改善箇所説明図

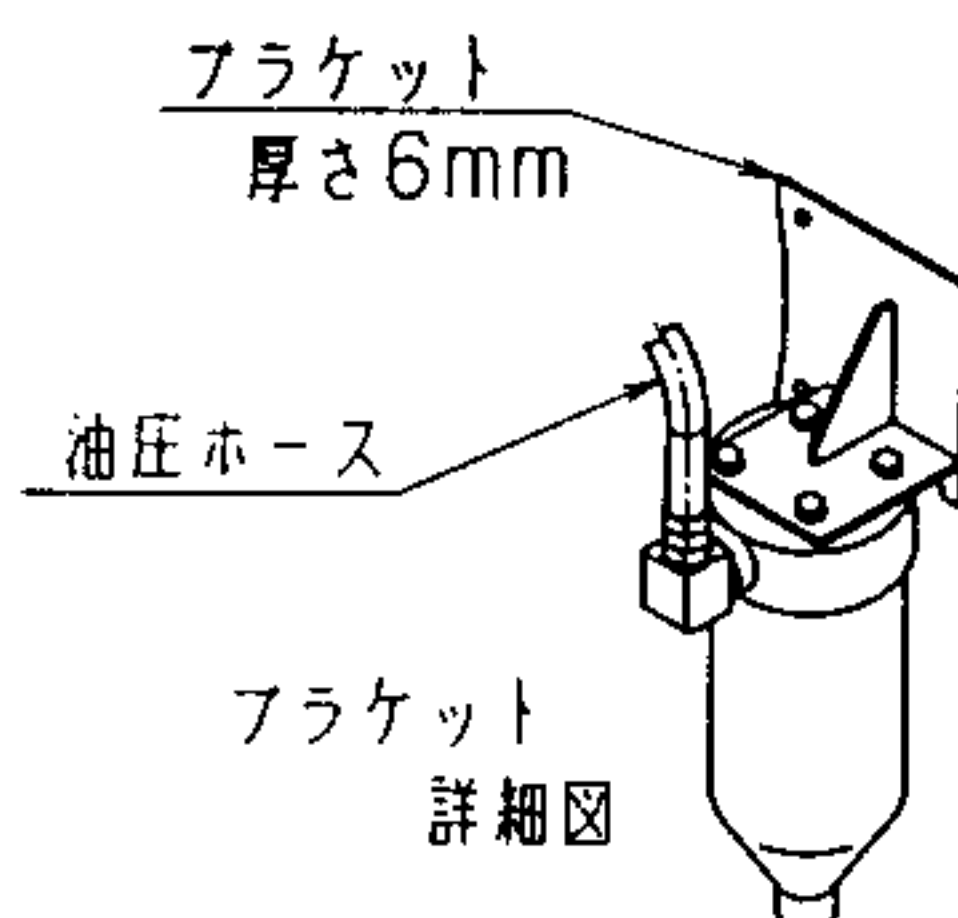
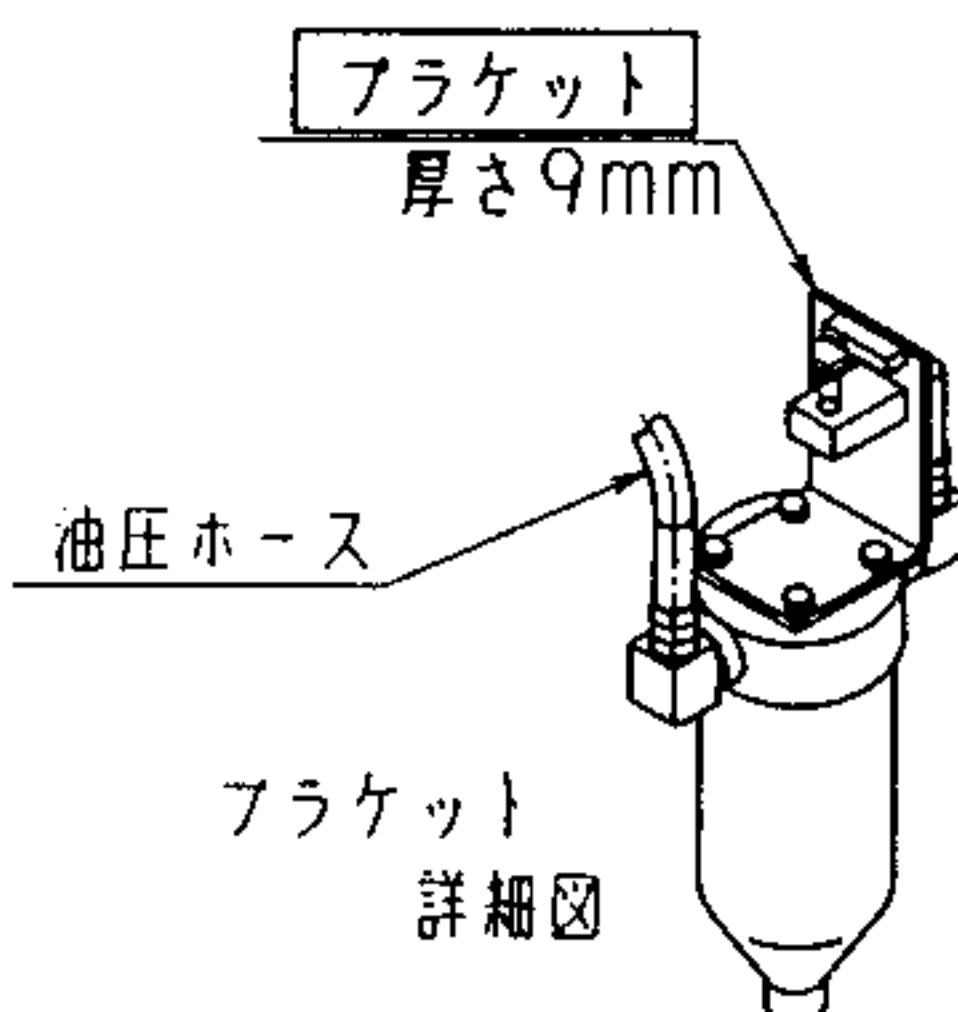
基準不適合箇所

自動変速機のオイルフィルタ取付けブラケットが不適切なため、原動機の振動によって当該ブラケットが破損することにより、オイルフィルタの位置がずれ、接続している油圧ホースが電気配線の結束バンドと接触して損傷し、最悪の場合、オイルが洩れ、火災に至るおそれがある。

全車両、フィルタ取付ブラケットの固定位置を自動変速機ケースフランジ部から原動機のフライホイールハウジング部に変更し、対策ブラケットに交換する。

識別：自動変速機油用フィルタブラケットの取り付けボルトの頭部に白色ペイントを塗布する。
